原子力規制における検査制度の見直しに伴う保安規定（変更）認可申請について

1. 変更の概要

令和2年7月31日付け熊原第20-008号をもって、核燃料物質の加工の事業に係る保安規定の変更について、申請する。今回の変更は、令和2年4月1日の法令改正に基づく新たな検査制度に対応するため、規定の削除、追加及び変更を行うものである。保安規定の章構成を図1に示す。また、保安規定の変更の概要を表1に、章立て構成の新旧比較について表2に、それぞれ示す。

図1 保安規定の章構成

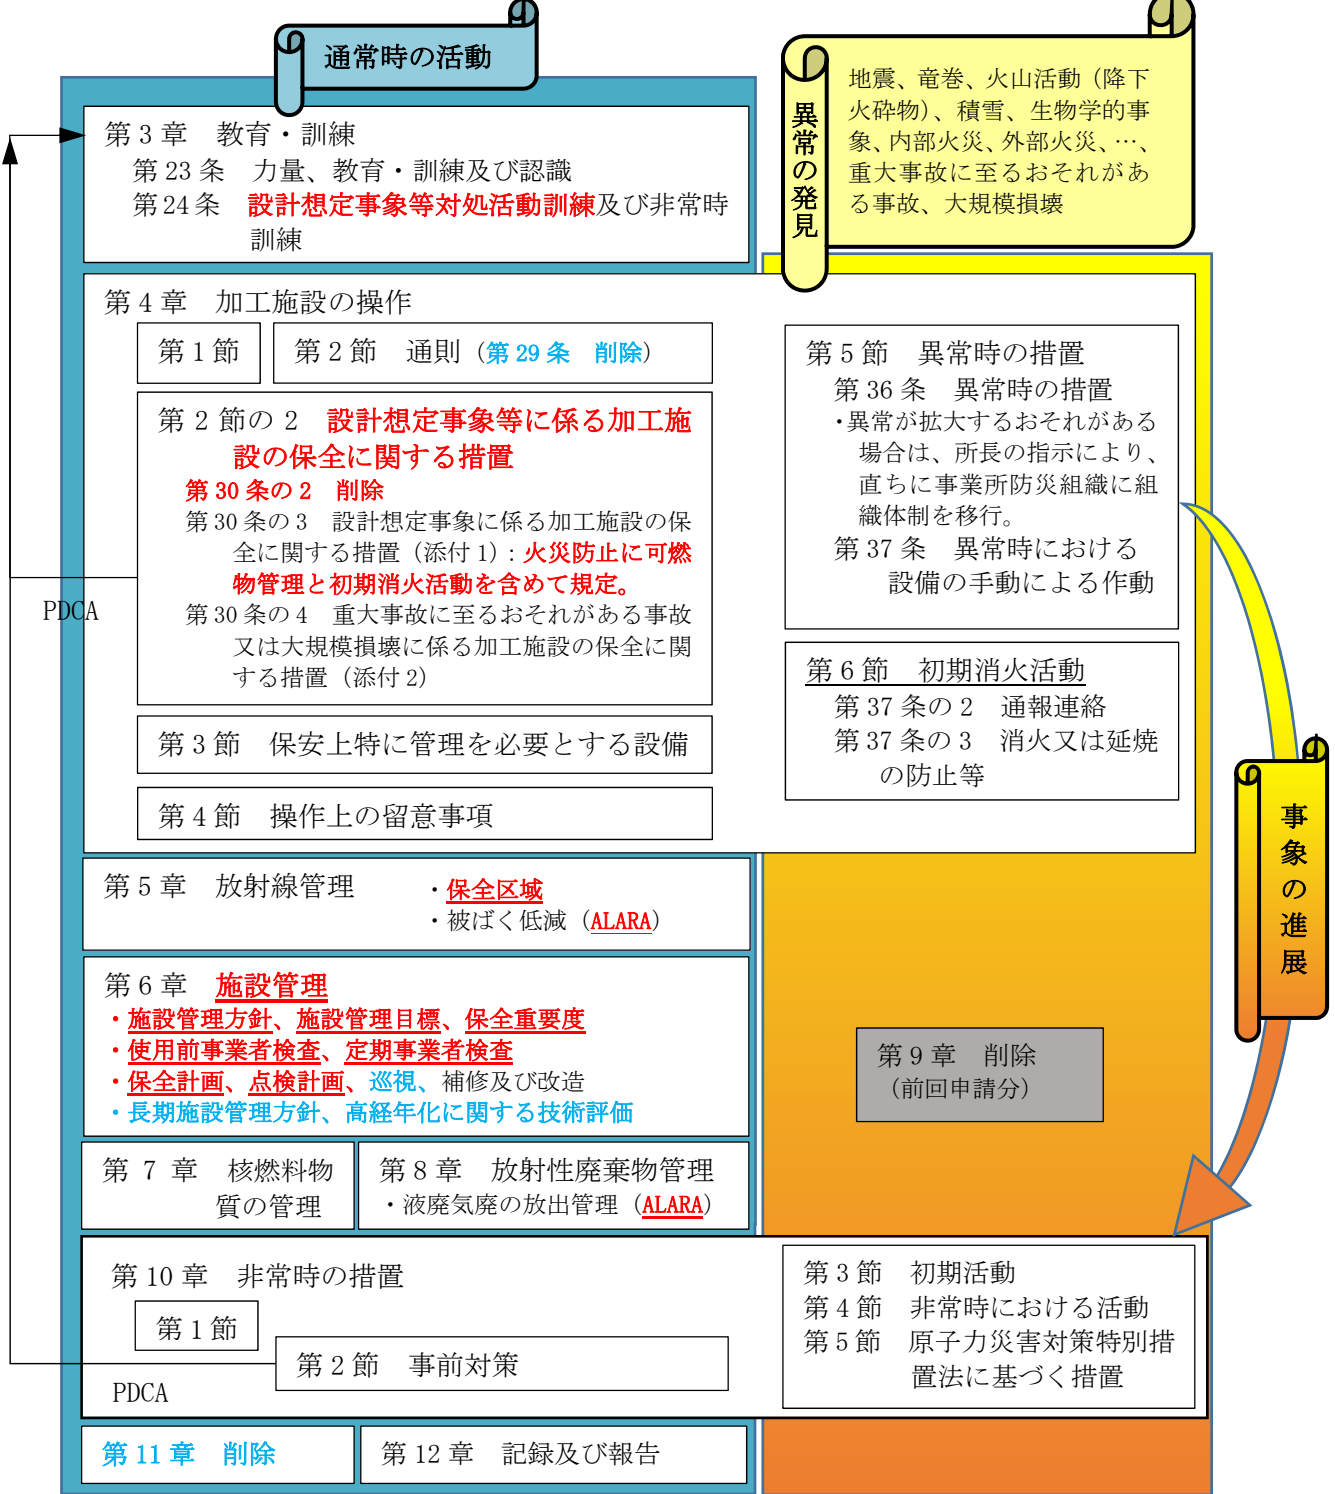
検査制度の見直しに伴い、保安規定の条項の主な改廃、見直しを以下のとおり行った。

- ・ 安全文化の育成及び維持は保安活動の中で展開するものであることから関連条文において定めるとともに、第 3 条の 2 を削除。
- ・ 基本的に従前の章構成を継承しつつ、品質マネジメントシステムへの要求事項への対応のため、第 2 章（第 3 条の 3 から第 15 条の 3）の関連する条文を追加又は変更した。この際、業務プロセスを再整理し、個別業務として 6 つの章（第 4 章「加工施設の操作」、第 5 章「放射線管理」、第 6 章「施設管理」、第 7 章「核燃料物質の管理」、第 8 章「放射性廃棄物管理」、第 10 章「非常時の措置」）の業務（以下 6 業務という。）とすることを、第 11 条において明確化した。なお、第 12 条から第 12 条の 7 の設計関連及び第 12 条の 8 から第 12 条の 10 の調達関連の追加及び変更については、従前からの下位文書への展開において遜色なく、既存の設計結果及び調達結果に大きな影響を与えるものではない。

- ・ 第 2 章第 5 節「評価及び改善」においては、是正処置及び予防処置に加え「不適合その他の事象」も対象とし、幅広い改善措置活動として追加及び変更された事項等に関し、二次文書である評価・改善基準に取り込んで展開し対応する。
- ・ 第 12 条の 8（調達プロセス）において、一般産業用工業認について明確にするとともに、品管基準規則解釈の例示を取り込んだ。

- ・ 第 13 条の 3（機器等の検査等）では、保安品質マネジメントシステムとして検査の独立性の確保を明確化し、第 6 章「施設管理」に定めた担当グループ長による使用前事業者検査等の実施とも整合させるとともに、第 17 条（職務）に反映した。また、第 23 条（力量、教育・訓練及び認識）第 3 項に(2)を追加し、検査員の認定について明記した。

- ・ 加工規則の用語に倣い「設計想定事象等」について第 24 条等にて文章表現の適正化を行った。また、初期消火活動が設計想定事象である火災の防止の一貫であるため、これに取り込んで整理したことで、第 30 条の 2 を削除した。
- ・ 第 45 条の 2（保全区域）を追加した。保全区域は、加工施設の保全のために特に管理を必要とする場所であって、管理区域以外のものであることから、別図 2-(2) 及び別図 2-(3) に示す場所とし、標識等による区別、必要に応じ立入制限等の管理措置を周辺監視区域基準に定める。

- ・ 第 50 条（被ばくの低減措置）、第 74 条（放射性液体廃棄物）、第 75 条（放射性気体廃棄物）において、ALARA の精神に基づく活動であることを明確にした。また、第 17 条、第 74 条及び第 75 条において、平常時の環境放射線モニタリングに関する事項を明記した。併せて、別表 10 及び別表 11 に個人線量計を追加した。

- ・ 第 6 章「施設管理」は、従前の保守管理を踏まえて、保全の有効性評価を行い施設管理の有効性評価を行うよう、以下の見直しを行った。この際、第 4 章「加工施設の操作」第 29 条（巡視・点検）を削除し、「巡視」と「点検」に整理して第 6 章「施設管理」に取り込んだ。

- 使用前事業者検査、定期事業者検査に関する事項を追加。
- 施設管理方針に基づき、保全重要度に応じた施設管理目標を定めることを追加。
- 保全対象範囲(許可及び設工認に基づく安全機能を有する施設、その他自ら定める施設)を策定し、保全対象に保全重要度を設定し、保全重要度に応じた保安活動の実施を追加。
- 保全重要度を踏まえ、保全活動管理指標を設定し、保全活動管理指標の目標値を設定し、見直し、監視計画を策定し、実施し、結果を記録することを追加。
- 保全計画、点検計画、設計及び工事の計画、毎日1回巡視、特別な保全計画を追加。
- 第11章「定期評価」を削除し、高経年化に関する技術評価と長期施設管理方針を追加。

第1章 総則 (第3条の2 削除)

第2章 保安管理体制
第3条の3から第15条の2において、品質管理基準規則の要求事項を追加した。
第17条 使用前事業者検査及び定期事業者検査は、所長の総括の下、担当グループ長の職務とした。
